特定廃棄物管理施設の変更に係る設計及び工事の方法の認可申請書に係る確認事項について

令和3年5月27日
 国立研究開発法人日本原子力研究開発機構
 大洗研究所 環境保全部

その他廃棄物管理設備の附属施設の一部変更（自動火災報知器の設置等）

廃棄物管理施設に係る設工認申請設備ごとの特定廃棄物管理施設の
「技術基準」に関する規則一覧

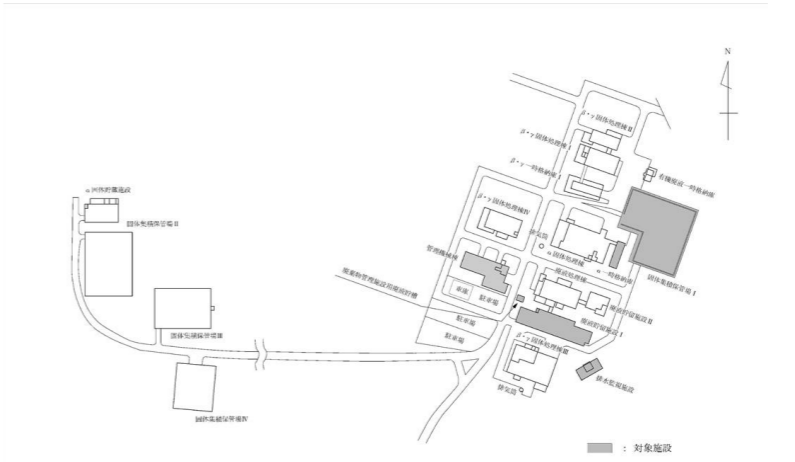
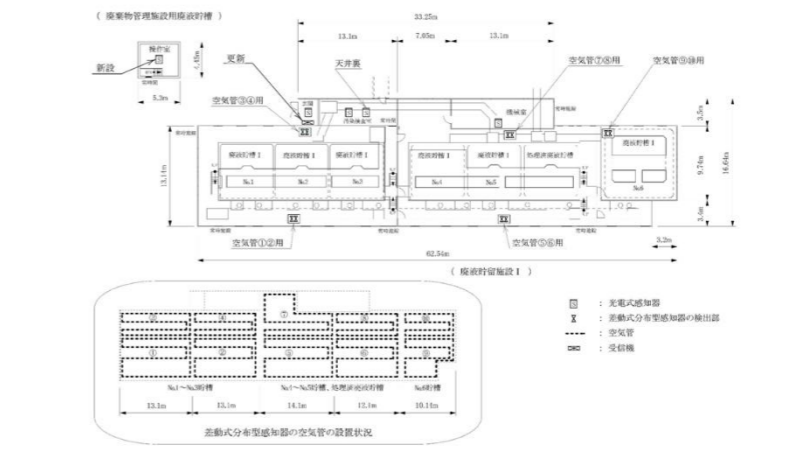
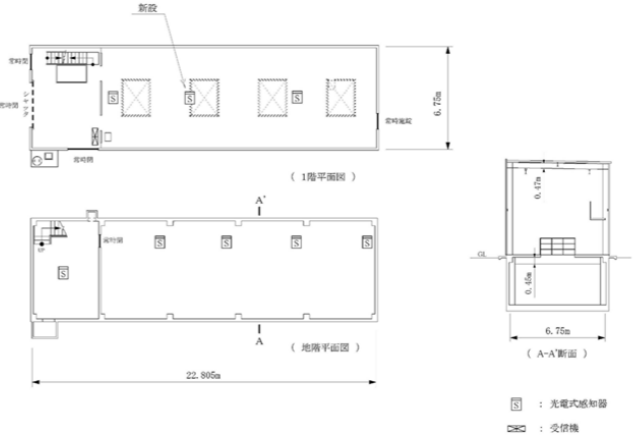
6	○技術基準規則第12条は、第1項（安全機能を有する施設の検査又は試験等）、第2項（安全上重要な施設の多重性）、第3項（共用）が規定されている。添付書類Ⅴ特定廃棄物管理施設の変更に係る設計及び工事の計画の分割申請の理由に関する説明書 別表－3 廃棄物管理施設に係る設工認申請設備ごとの特定廃棄物管理施設の「技術基準」に関する規則一覧の記載は、誤っているのではないか。	添付資料－4
7	○設置場所ごとの感知器の種類の選定根拠（想定する着火源、感知方式の妥当性の説明）、感知能力（面積の妥当性は示されているので、感知器の有効高さ）を整理すること。基本的な考え方は審査会合で示されているので、個々の設置場所ごとに対応関係を既存の表を修正する等により示すこと。（R1. 10. 30 会合 資料2P8）	添付資料－3（別紙11）
